**Planungsausschuss am 14. März 2018**

**Raumordnungsverfahren nach § 15 Raumordnungsgesetz (ROG) i. V. m. §§ 18, 19 Landesplanungsgesetz (LplG) mit integriertem Zielabweichungsverfahren nach § 6 Abs. 2, ROG i. V. m. § 24 LplG für die geplante Erweiterung des Kiesabbauvorhabens der Kies- und Schotterwerke Müller GmbH & Co. KG in der Gemeinde Ostrach, Gemarkung Jettkofen (Landkreis Sigmaringen)**

**Stellungnahme des Regionalverbands Bodensee-Oberschwaben**

Abb. 3: Rechtskräftige Festlegungen laut Teilregionalplan Oberflächennahe Rohstoffe, 2003

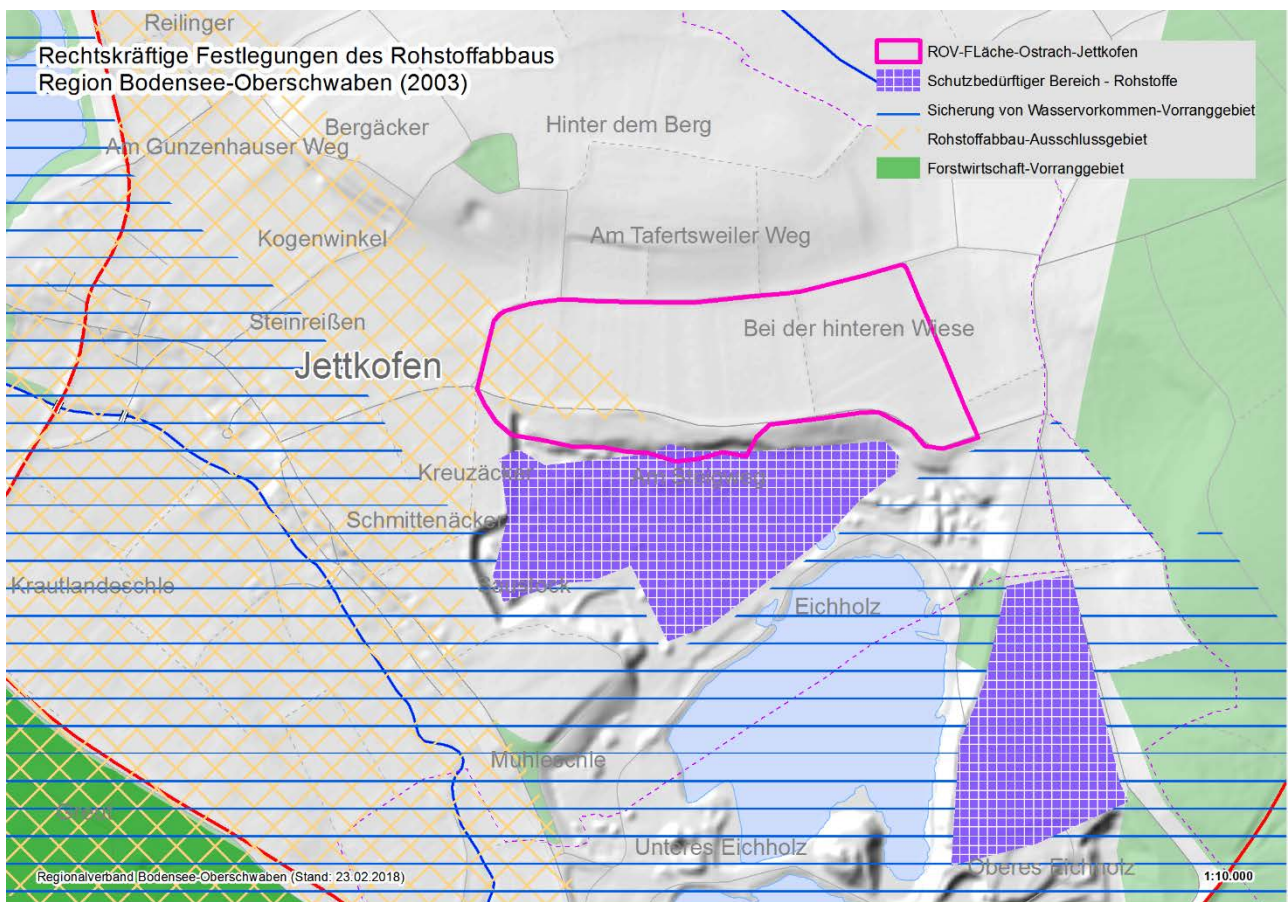
Nach den Festlegungen des Plansatzes 2.2 des „Teilregionalplanes Oberflächennahe Rohstoffe“ liegt das Vorhaben teilweise in einem Bereich, in dem die Gewinnung oberflächennaher Rohstoffe nicht zulässig ist. Mit einer Fläche von ca. 2,5 ha verstößt das Vorhaben gegen dieses Kriterium und damit gegen ein Ziel der Raumordnung, wodurch ein Zielabweichungsverfahren erforderlich wird. Die Begründung für den teilräumlichen Ausschlussbereich wird mit dem nahen Siedlungsabstand zur Ortschaft Jettkofen und damit verbundener potenziell negativer Einflüsse auf die Wohnbevölkerung und der für die Erholung bedeutsamen Bereiche begründet (s. Abb. 3).

Abb. 4: Aktuell geplante Festlegungen des Regionalplans im Rahmen der Fortschreibung.

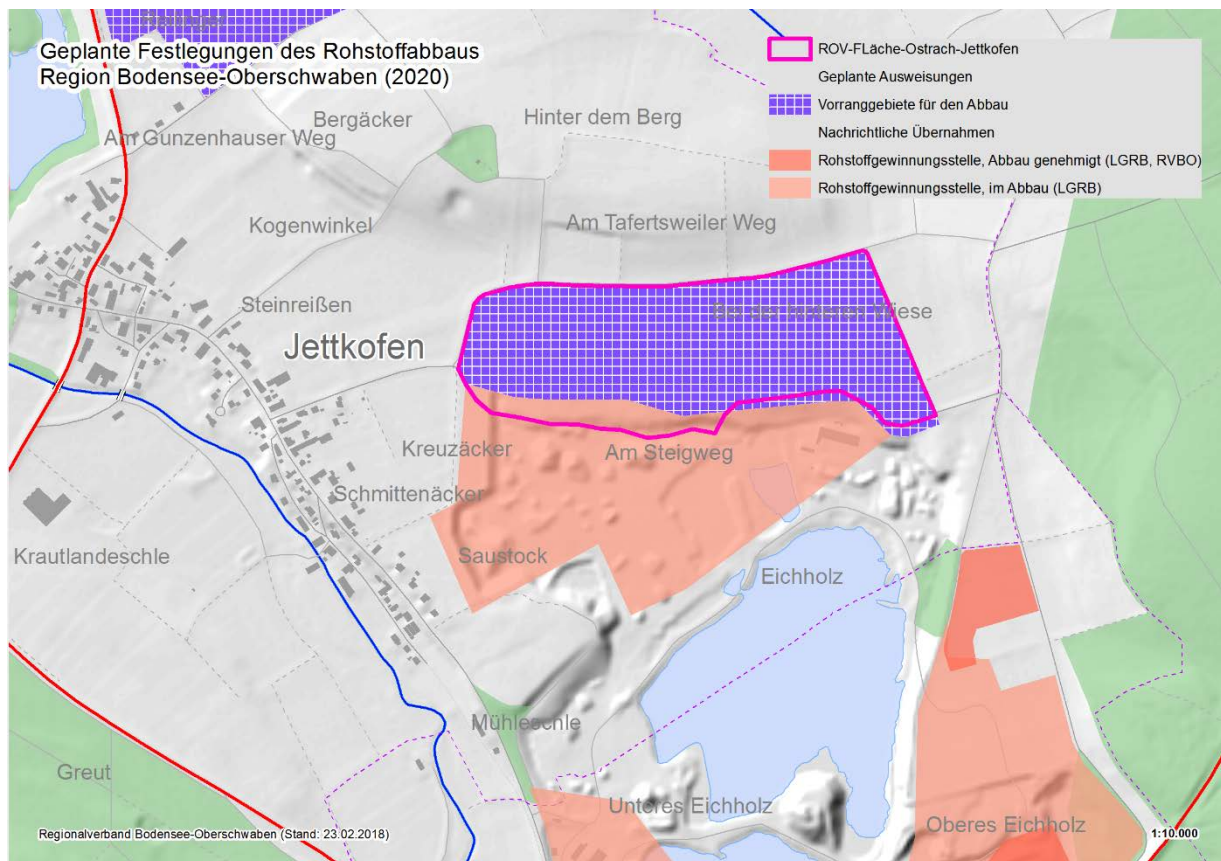
Der Regionalverband Bodensee-Oberschwaben hält den Bedarf für einen Rohstoffabbau an dieser Stelle für begründet und erforderlich. Es gibt die Notwendigkeit, die bestehenden Anlagen weiter mit Rohstoffen zu bedienen und die Region mit den benötigten Produkten zu versorgen. Ungünstigere Alternativen schied im Rahmen der Fortschreibung des Regionalplanes bereits aus. Nach Überlegungen der Verwaltung des Regionalverbandes wurde dieses Gebiet in nahezu identischer Abgrenzung als „Vorranggebiet für den Abbau“ für die Offenlage des Fortschreibungsentwurfes zum Kapitel Rohstoffsicherung innerhalb der Fortschreibung des Regionalplanes mit aufgenommen. Dieses Grundkonzept wurde am 15.12.2017 in der Verbandsversammlung so beschlossen. Inwieweit zum Siedlungsrand hin zusätzliche Schutzmaßnahmen erforderlich werden, ist im Rahmen der späteren Feinabgrenzung des Erweiterungsgebietes nach Westen hin noch zu prüfen (s. Abb. 4). Im Übrigen schlägt der Regionalverband vor, das bisher abgegrenzte Gebiet (dunkelblaue Schraffur) an das Gebiet, das im ROV beantragt wird (Rosa Linie), anzupassen.
